RESOLUCIÓN No:50184

Por la cual se resuelve un recurso de reposición
CERTIFICADO

Rad. PCT/13-287782

"ELEMENTO DE SUJECCIÓN DE CABLE"

Detalle de la Figura 10 de la solicitud

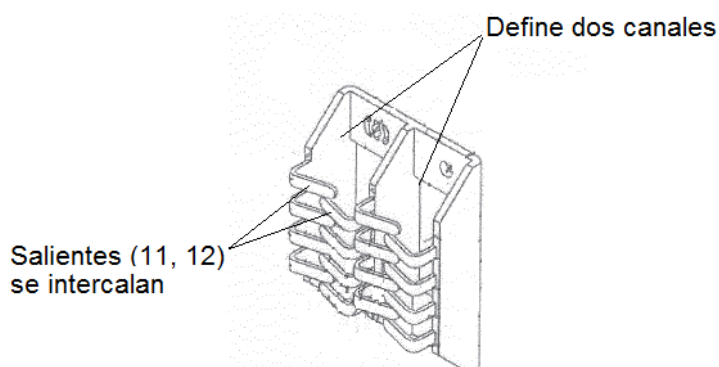
Esta Oficina encuentra que la configuración de los salientes (11, 12) contenidos en la presente invención se intercalan de tal modo que el extremo de por lo menos uno de dichos salientes, se dispone entre dos salientes de enganche que se proyectan a partir de un área opuesta respectiva. Se observa que la configuración de los salientes de la invención difiere con la configuración de los salientes enseñados en el documento D1, ya que como se dijo, los salientes enseñados en D1 se enfrentan unos con otros, diferente a los salientes de la invención que se intercalan.

Por otra parte, se encuentra que la presente solicitud reclama en la reivindicación 1 un arreglo estructural el cual define dos canales (13) por donde se conducen los cables, lo cual es diferente a lo enseñado en el documento D1, el cual revela un único canal por donde se conducen los cables.

Detalle de las Figuras 1, 5, 6 del documento D1

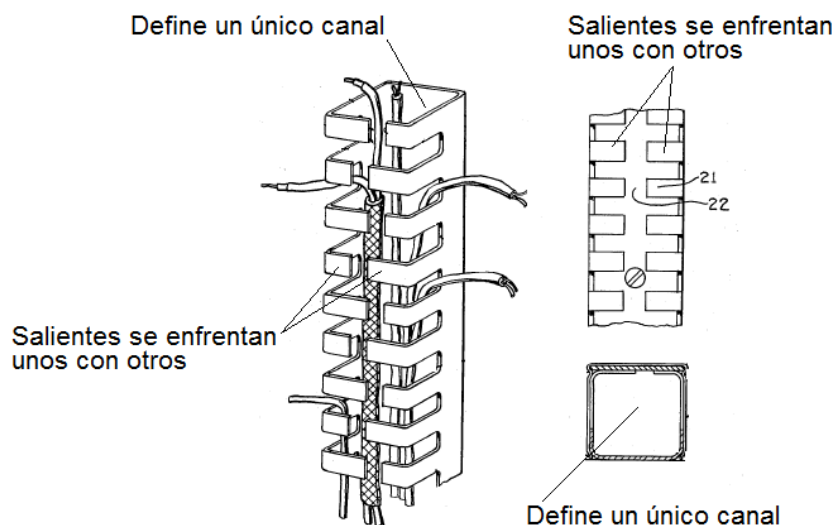
Efectivamente, tal como señala la recurrente, el sujetador de D1 presenta una pluralidad de salientes 5 y 6 que parten de cada borde delantero del cuerpo, pero estas salientes están enfrentadas y no intercaladas, las cuales definen de esta forma el espacio 9 que tiene la función de permitir el paso de los cables hacia el interior del canal 1.

Esta Oficina encuentra que el documento perteneciente al estado de la técnica D1 no enseña todas las características que se reclaman de la invención en la reivindicación 1, por lo tanto el documento D1 no afecta la novedad de la materia reclamada en dicha reivindicación.
